76. Änderung des Flächennutzungsplanes im Bereich
Mobilitätsdrehscheibe Unterer Wöhrd

Frühzeitige Beteiligung der Behörden und sonstigen Trägern öffentlicher Belange
gemäß § 4 Abs. 1 BauGB

Frühzeitige Beteiligung der Behörden und sonstigen Träger öffentlicher Belange gemäß § 4 Abs. 1 Baugesetzbuch (BauGB) an der 76. Änderung des Flächennutzungsplanes und Aufstellung des Bebauungsplanes Nr. 279 Mobilitätsdrehscheibe Unterer Wöhrd

Betreff: Beteiligung 76. Änderung FNP und BEBAUUNGSPLAN NR. 279 / MOBILITÄTSDREHSCHEIBE UNTERER WÖHRD / Termin 19.07.2024

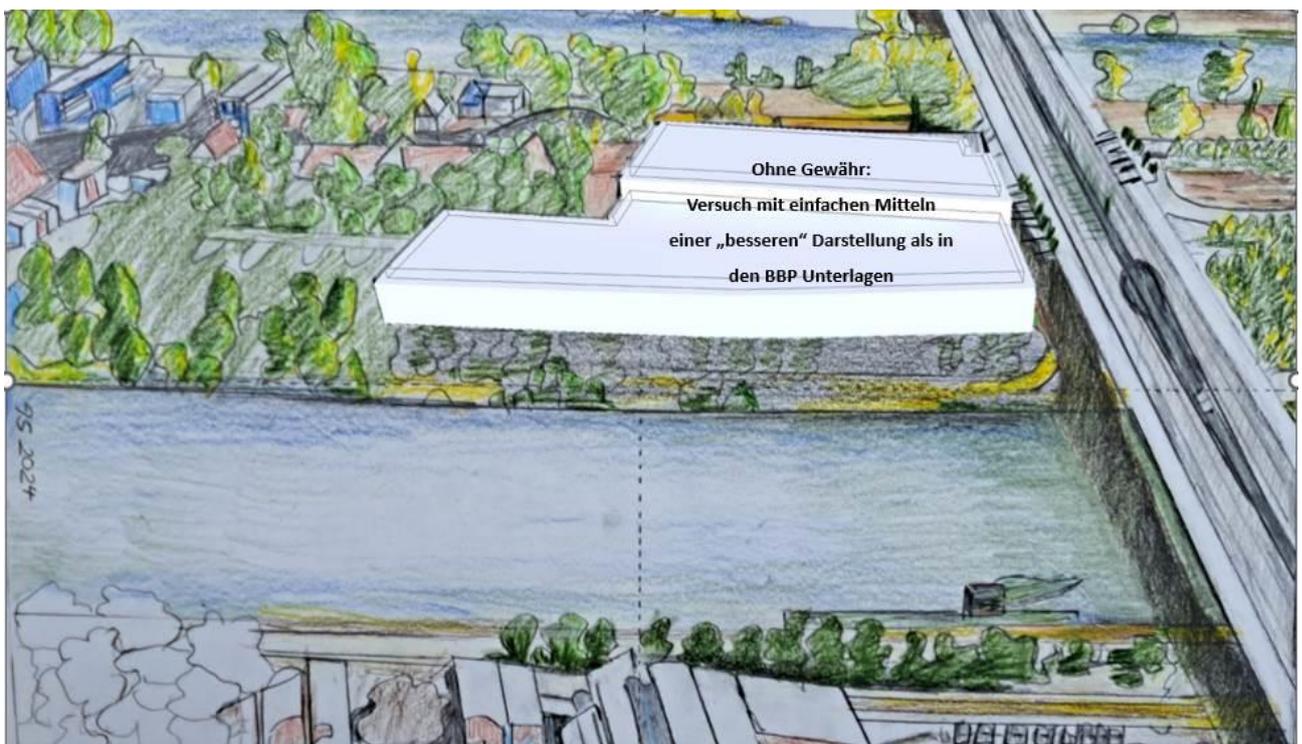
Visualisierung: Bzgl. der den Unterlagen beigegebenen Visualisierung ist zu sagen, dass diese unbeholfen und äußerst unprofessionell wirkt. In der Visualisierung kommt „Klarheit und Wahrheit“ nur in der Ansicht 4 zum Tragen. Aber auch nur zum Teil, weil in dieser Visualisierung der westliche Teil des geplanten Parkhauses abgeschnitten ist. Die Ansichten 1 bis 3 sind völlig unbrauchbar und deshalb nicht hilfreich. Das Parkhaus wird nur „angedeutet“, als wenn es fast durchsichtig und orange sei. In einer Ansicht verdeckt ein Schiff die Ansicht, in der anderen die Lindenallee am Ufer – die ja viele Tage im Jahr kein Laub trägt. Es erscheint auch so, dass die Maßstäblichkeit der Ansichten 1 bis 3 im Verhältnis zur Ansicht 4 nicht stimmen können. Zusammenfassend:

Wir sehen in der unzureichenden Visualisierung einen wesentlichen Planungsmangel.

Visualisierung 1 bis 4: Bei den Visualisierungen 1 bis 3 sind nur um schemenhaft, unklar (schwebt das Parkhaus? Ist es wirklich maßstäblich dargestellt? Farbe; Bäume haben >200 Tage/a kein Laub)

Mangelhafte Visualisierung Nr. 4: die einzige nicht „halbtransparente“ Visualisierung zeigt die „brachiale“ Massivität des Baukörpers; aber nicht gänzlich, da sie rechts einfach abgeschnitten ist. Die nicht nachvollziehbare Begründung lautet: „der Sichtraum endet“! Das komplette Gebäude lässt sich bestenfalls erahnen. Die Visualisierung ist wie alle anderen „mangelhaft“:
